第 248 回「地域の会」定例会資料〔前回定例会以降の動き〕

ご質問への回答

6号機、7号機の使用済燃料プールの断面は下記のとおりです。

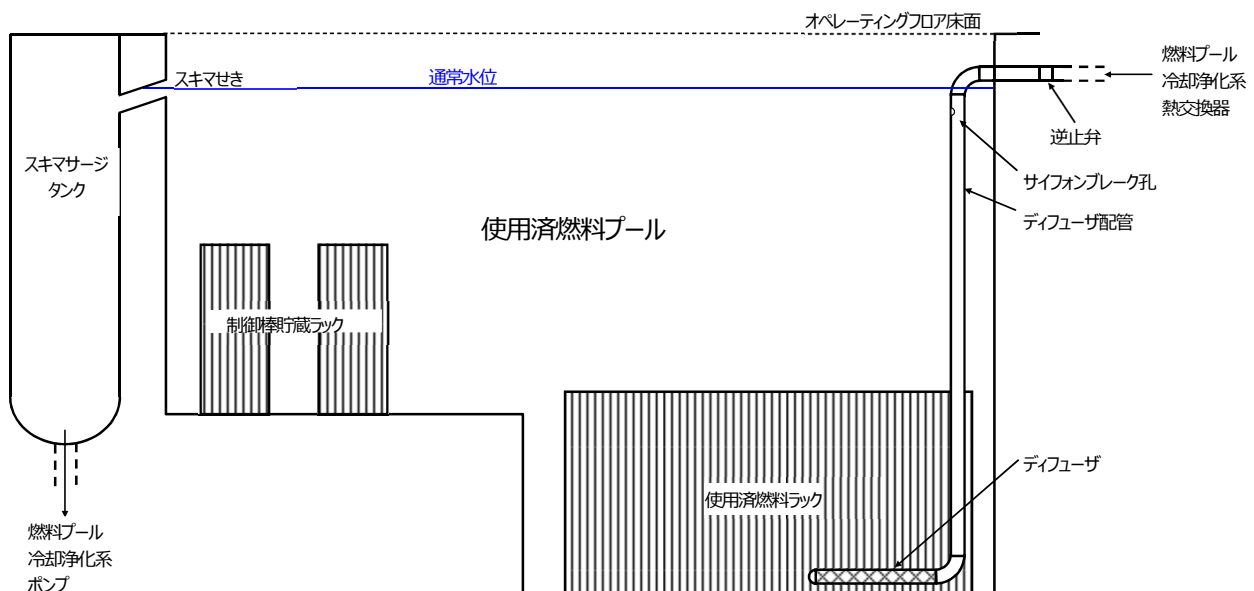
今回の6号機の溢水は「壁等の構造上の違いによるもの」と回答されたと理解したのですが、それでよろしいでしょうか。

東京電力が平成24年5月30日の東京電力からのお知らせにおいて、福島第1原発「4号機使用済核燃料プールは、構造的に水は漏えいしないものになっています」と解説し、イメージ図を添付していますので、柏崎刈羽原発6号機、7号機の核燃料プールの断面図をお示ください。

6号機の溢水が他の号機とを比較して多かった理由は、ご記載のとおり、建屋の位置・耐震壁の位置などが異なることから溢水量に差が生じたものと推定しています。

第3.2.3-9図 文献による敷地周辺海域の断層分布図 (設置許可申請書より抜粋)

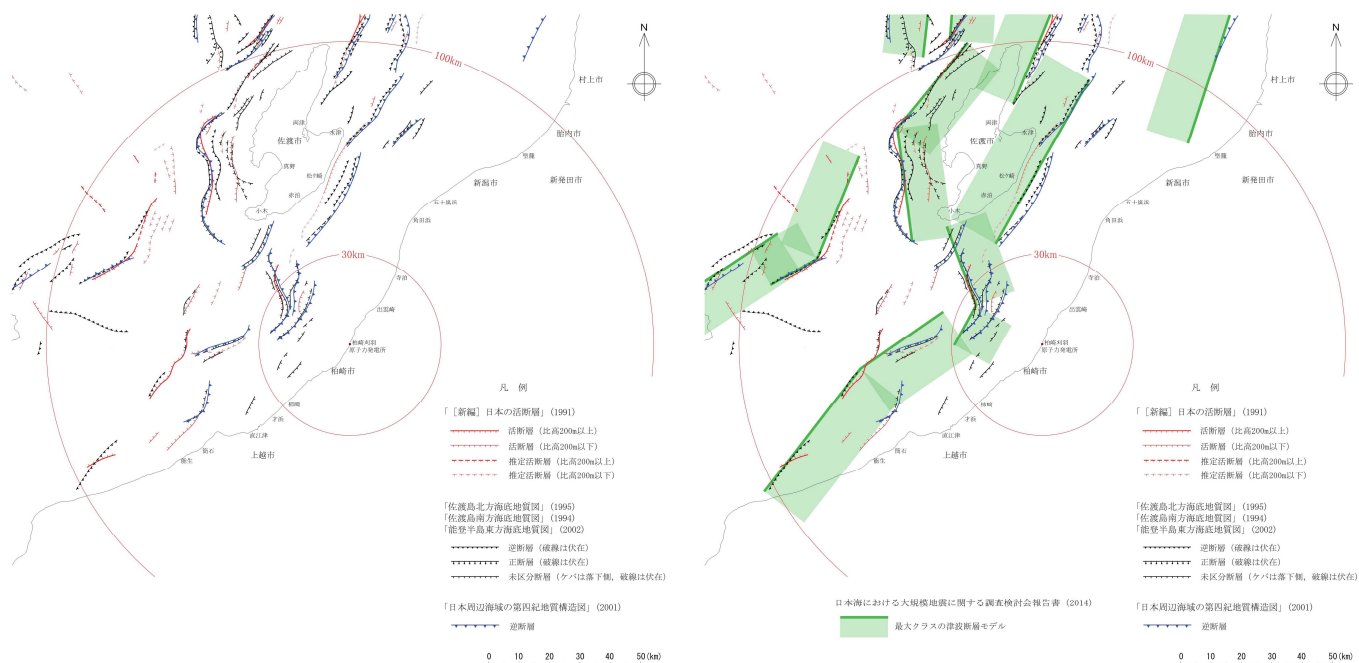
今回の能登半島地震の海底震源帯（150 km 推定）の存在を以前から把握していたか？

この震源帯を、柏崎刈羽原子力発電所の安全審査の中で審査したのか？

東電がこの地震帯を取り上げないでいいと判断した根拠・理由はなにか？

文献調査によって当該海域に複数の断層が示されていることは把握していました（設置許可申請書第 3.2.3-9 図（1）、（2）、第 6.8-1 図）。地震・津波の評価では、敷地への影響が大きい震源および波源を検討することとしており、敷地周辺の海域では佐渡島南方断層～F-D 断層群～高田沖褶曲群～親不知海脚西縁断層～魚津断層帯の 5 断層（156km）の連動をより敷地に近い位置に考慮して地震動・津波を評価していることから、文献調査によって把握していた当該海域の断層の影響はいずれも小さいと判断しています。

文献調査によって当該海域に複数の断層が示されていることは把握していました（設置許可申請書第 3.2.3-9 図（1）、（2）、第 6.8-1 図）。地震・津波の評価では、敷地への影響が大きい震源および波源を検討することとしており、敷地周辺の海域では佐渡島南方断層～F-D 断層群～高田沖褶曲群～親不知海脚西縁断層～魚津断層帯の 5 断層（156km）の連動をより敷地に近い位置に考慮して地震動・津波を評価していることから、文献調査によって把握していた当該海域の断層の影響はいずれも小さいと判断しています。

文献調査によって当該海域に複数の断層が示されていることは把握していました（申請書第3.2.3-9図（1）、（2）、第6.8-1図）。地震・津波の評価では、敷地への影響が大きい震源および波源を検討することとしており、敷地周辺の海域では佐渡島南方断層～F-D断層群～高田沖褶曲群～親不知海脚西縁断層～魚津断層帯の5断層（156km）の連動をより敷地に近い位置に考慮して地震動・津波を評価していることから、文献調査によって把握していた当該海域の断層の影響はいずれも小さいと判断したためです。
